Informal document No. 5 (2005) 6 October 2005

Administrative Committee for the TIR Convention, 1975 (Thirty-ninth session, 6 October 2005, agenda item (11))

Transmitted by the International Road Transport Union (IRU)

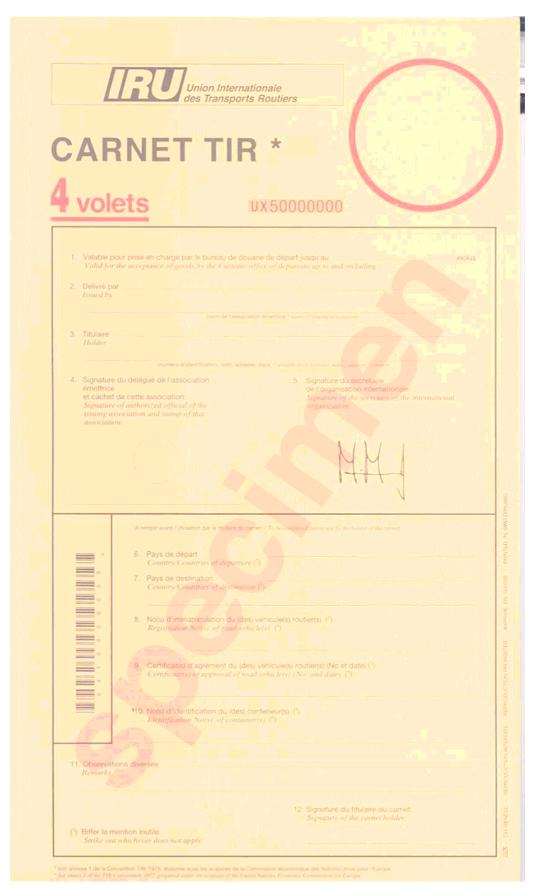
6. The proposed additional bar codes will be printed with the same layout as they are already

printed in the current TIR Carnet, i.e. at the top left of the page. The attached scanned specimen contains these bar codes, in order for AC.2 to be able to visualize the proposed change.
